**RELATÓRIO DE FISCALIZAÇÃO TÉCNICA DOS SISTEMAS DE ÁGUA E
ESGOTO DO MUNICÍPIO DE
SÃO PEDRO**

PRESTADOR: SERVIÇO AUTÔNOMO DE ÁGUA E ESGOTO DE SÃO PEDRO - SAAESP

Relatório R6 – Não Conformidades

Americana, outubro de 2016

CAPTAÇÃO SUPERFICIAL DA SERRA (SANTO ANTÔNIO)

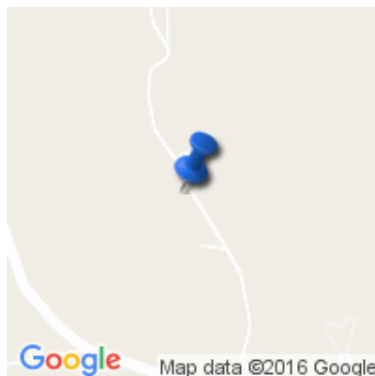
Item 3.1: A área não está devidamente cercada (Art. 2º da Lei Federal 11.445/2007). Prazo: Em até 180 dias

Item 3.5: Ausência de identificação da área (Art. 2º da Lei Federal 11.445/2007). Prazo: Em até 180 dias

Item 3.8: Captação de água sem outorga (Art. 12 da Lei Federal nº 9433/1997 e Art.12 da Lei estadual nº 7.663/1991). Prazo: Em até 180 dias

Imagem(8)

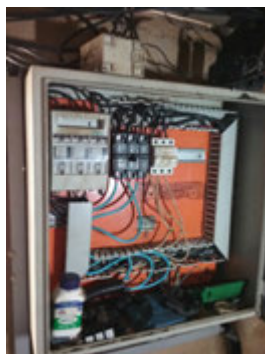
Item 3.5: Ausência de identificação da área (Art. 2º da Lei Federal 11.445/2007). Prazo: Em até 180 dias

Item 3.8: Captação de água sem outorga (Art. 12 da Lei Federal nº 9433/1997 e Art.12 da Lei estadual nº 7.663/1991). Prazo: Em até 180 dias

POÇO BELA SÃO PEDRO

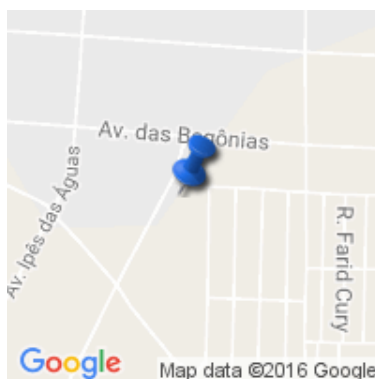
Item 2.2: Ausência de conjunto moto-bomba reserva em estoque (Art. 5.3.2 da NBR 12214/1992). Prazo: Em até 180 dias

Item 2.3: Ausência de extintor de incêndio (Art. 10.9 da NR 10 e Art. 23.1 da NR 23). Prazo: Imediato

Item 2.4: Ausência de identificação da área (Art. 2º da Lei Federal 11.445/2007). Prazo: Em até 180 dias

Item 2.11: Captação de água sem outorga (Art. 12 da Lei Federal nº 9433/1997 e Art.12 da Lei estadual nº 7.663/1991). Prazo: Em até 180 dias

POÇO SANTANA

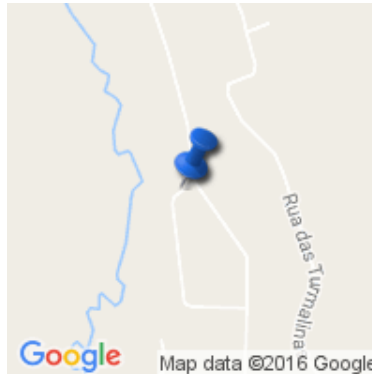
Item 2.1: A área não está devidamente cercada (Art. 2º da Lei Federal 11.445/2007). Prazo: Em até 180 dias

Item 2.2: Ausência de conjunto moto-bomba reserva em estoque (Art. 5.3.2 da NBR 12214/1992). Prazo: Em até 180 dias

Item 2.4: Ausência de identificação da área (Art. 2º da Lei Federal 11.445/2007). Prazo: Em até 180 dias

Item 2.8: Ausência de tomada de água para coleta (Art. 4.2 da NBR 12212/1992 e Art. 3.4 da IT DPO nº 006 do DAEE). Prazo: Em até 180 dias

Imagem(6)

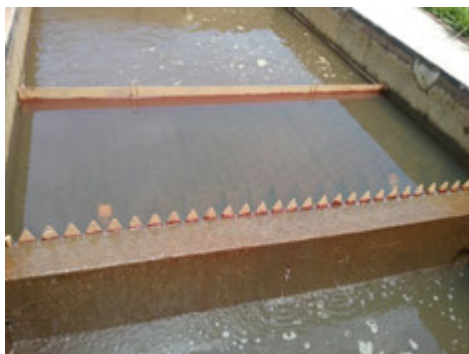
Item 5.7: Ausência de Macromedidor de entrada (Art. 5.6.6 da NBR 12215/1992). Prazo: Em até 180 dias

Item 5.15: Não aplicação de Flúor à água tratada (Portaria 2914/2011 e Art. 12 da Resolução Estadual SS-65/2005). Prazo: Imediato

02 RESERVATORIOS BELA SÃO PEDRO

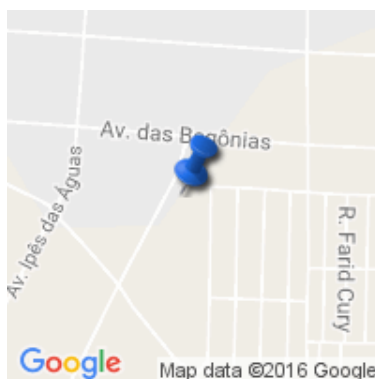
Item 6.2: Ausência de identificação da área (Art. 2º da Lei Federal 11.445/2007). Prazo: Em até 180 dias

Item 6.7: Inexistência de pára-raios em reservatórios elevados (Art. 5.16.7 da NBR 12217/1994). Prazo: Em até 180 dias

Item 6.9: Inexistência de telas de proteção contra entrada de insetos e pequenos animais nas tubulações de ventilação (Art. 5.14 da NBR 12217/1994). Prazo: Imediato
